改善箇所説明図

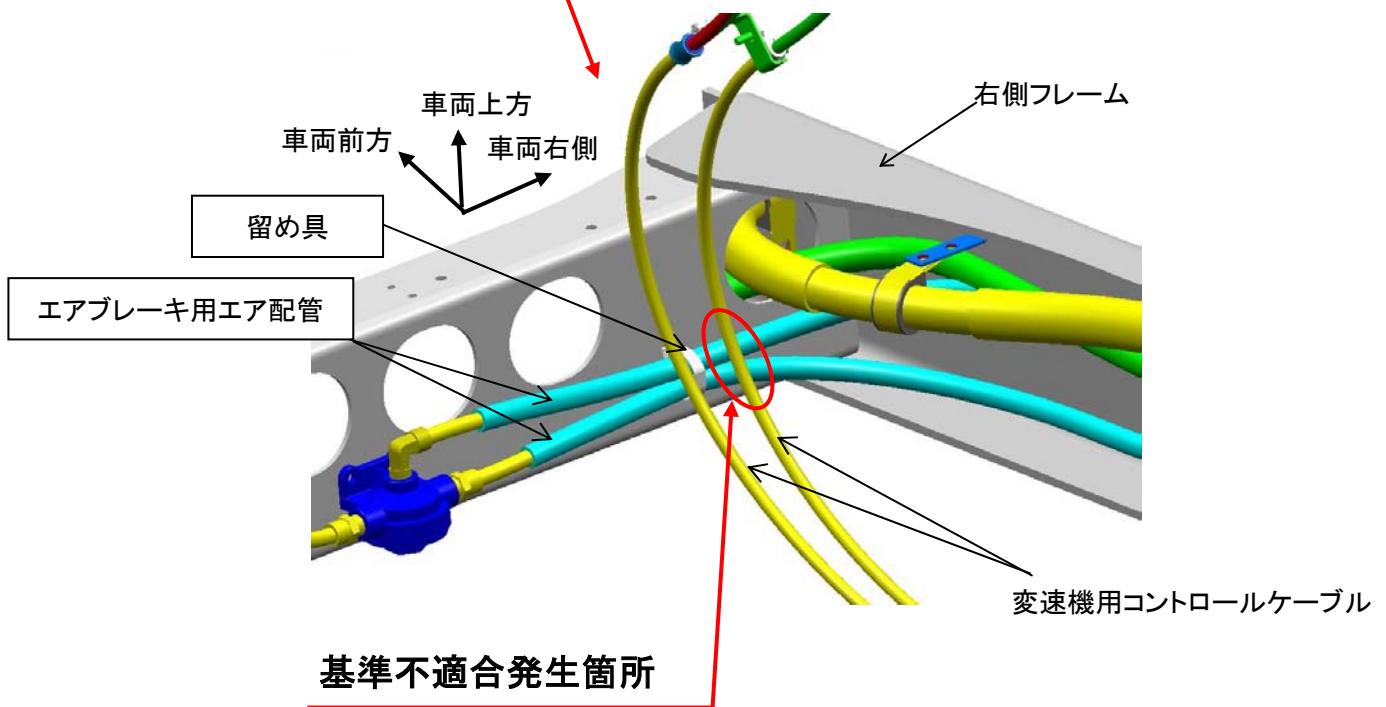
エア式制動装置装着車において、エアブレーキ用エア配管の取り回しが不適切なため、変速機用コントロールケーブルと干渉するものがある。そのため、そのままの状態で使用を続けると、走行中の振動等により当該エア配管が摩耗するおそれがある。

全車両、当該エア配管の留め具を対策品に交換し、変速機用コントロールケーブルとの隙間を確保する。また、当該エア配管に損傷がある場合は、新品に交換する。
